CONCOURS D'IDÉES POUR L'AMÉNAGEMENT DE LA PLACE DES NATIONS, A GENÈVE

Extrait du rapport du jury

1^{er} prix : projet « 00.007 », M. *André Gutton*, professeur à l'École nationale supérieure des Beaux-Arts et à l'Institut d'urbanisme de l'Université de Paris. Collaborateur : M. *Yves Roynard*.

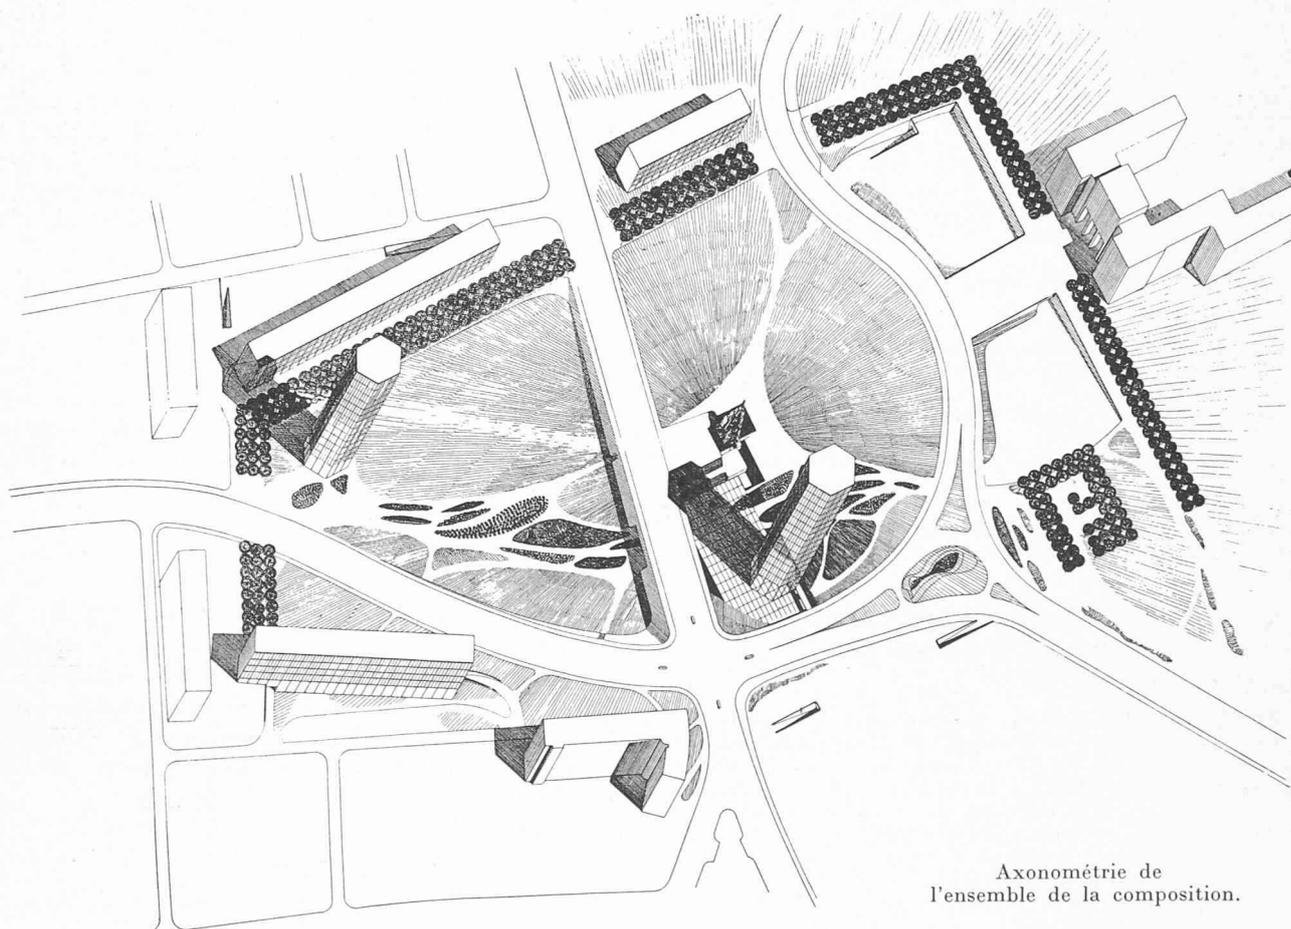
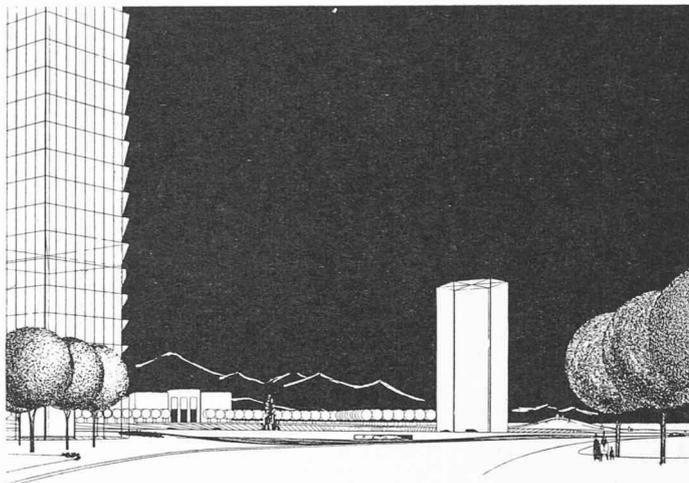
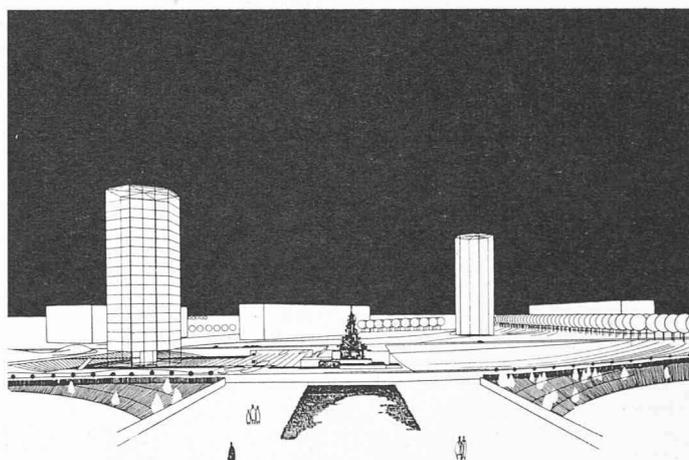
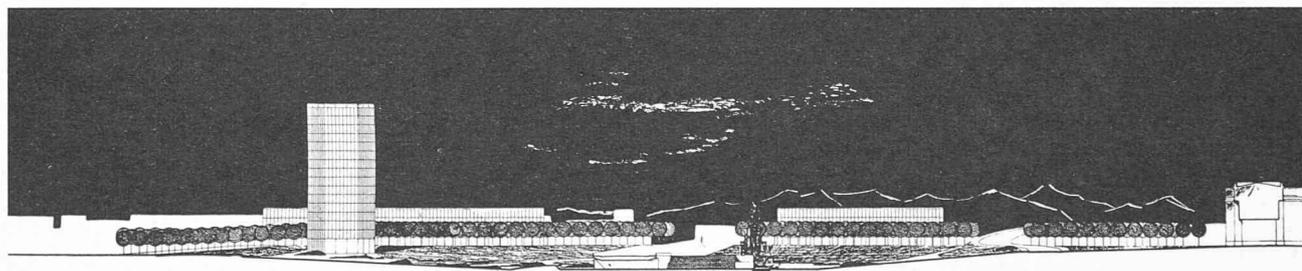
Projet d'une très grande ampleur de composition qui utilise au maximum l'espace disponible en inscrivant l'ensemble de la place dans l'ambiance de verdure où se situe le Palais des Nations. La netteté de l'ordonnance des volumes et la très grande sensibilité avec laquelle ils sont équilibrés contribuent à la dignité de la vision.

Sauf en ce qui concerne les emplacements de parking à l'entrée du Secrétariat du Palais des Nations, trop exposés à la vue du public, l'heureuse répartition des zones de verdure et de plantations contribue à l'harmonie de l'ensemble.

Toutefois, l'auteur n'a peut-être pas suffisamment tenu compte de l'inscription de sa composition dans la partie ouest du quartier.

Sauf en ce qui concerne la route de Ferney, l'auteur a recherché avec beaucoup de souplesse à utiliser le tracé des artères comme un élément de sa composition, en déplaçant les carrefours de circulation en bordure de la place ; le fonctionnement de ces derniers reste toutefois aléatoire. Les débouchés des véhicules provenant du Secrétariat et des parkings du Palais des Nations sur l'avenue de la Paix sont défectueux.

La recherche d'une circulation des piétons au centre de la place, indépendante du trafic routier, a retenu à juste titre l'attention de l'auteur du projet, mais le passage sous la route de Ferney n'est pas résolu de manière très heureuse.

Le motif décoratif central est de juste proportion et s'inscrit heureusement dans l'ensemble, mais son détail est contestable.

2^e prix : projet « 12.312 », M. Rainer Schell, architecte, à Wiesbaden.

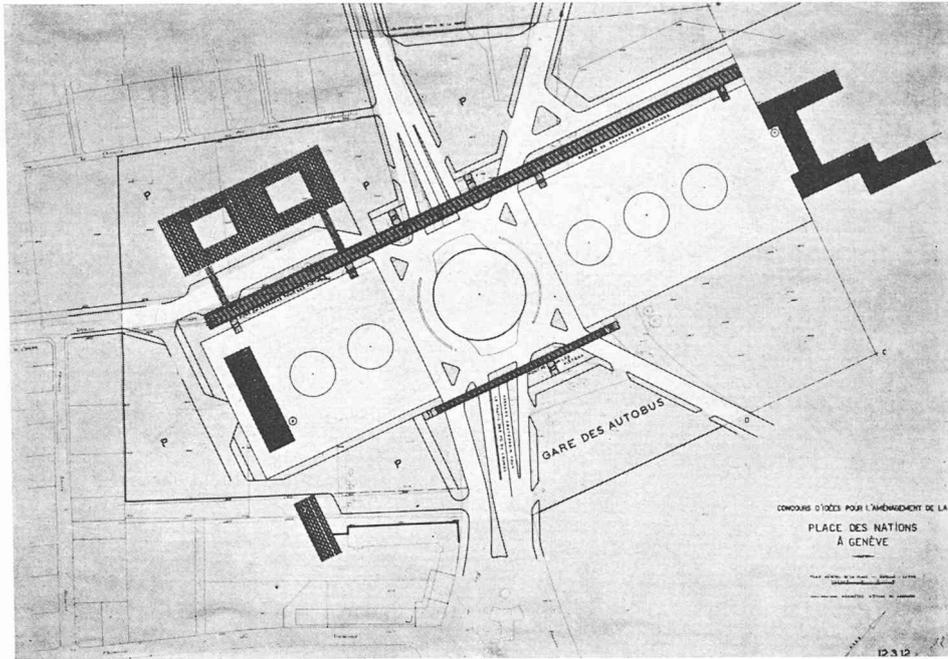
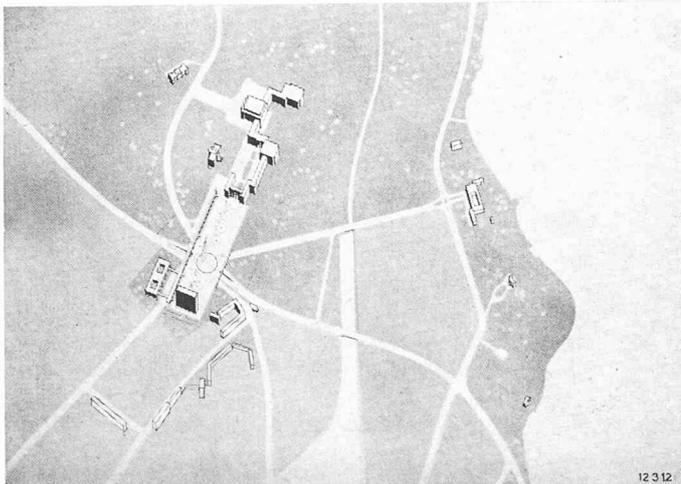
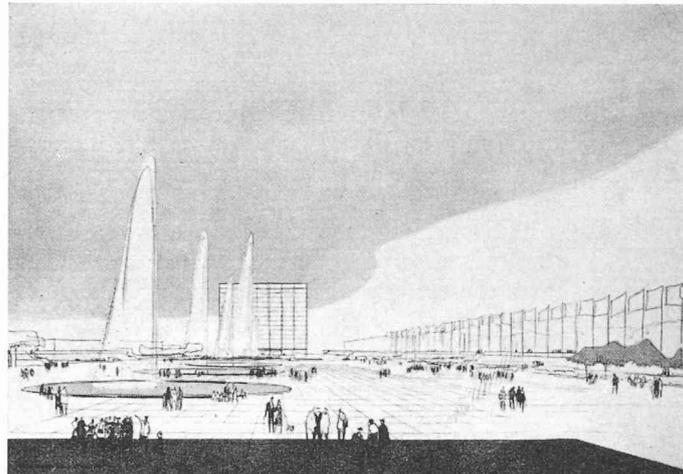
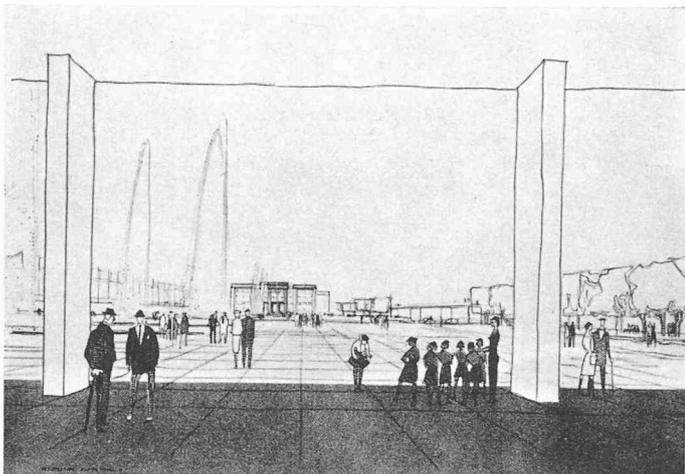
Projet d'une extrême sobriété et d'une grande rigueur de composition, affirmant avec beaucoup de force l'idée de la mise en valeur du Palais des Nations qui est conçu comme élément essentiel de la place.

Le caractère monumental de la place a été obtenu par un tracé d'une heureuse simplicité et d'une réelle noblesse d'expression qui est soulignée par le jeu des volumes.

En revanche, pour obtenir cette vision, l'auteur a quelque peu sacrifié l'inscription de la place dans la partie urbaine du quartier.

Le problème de la circulation a été traité d'une manière assez sommaire. Le système repose sur un giratoire à quatre carrefours sur lesquels ont été détournées les artères du nœud de circulation ; il crée des difficultés nouvelles sans apporter d'amélioration sensible sur l'état actuel.

Les accès des véhicules au portique de l'entrée du secrétariat ne sont pas résolus.

Le régime de parking et des transports en commun est rudimentaire.
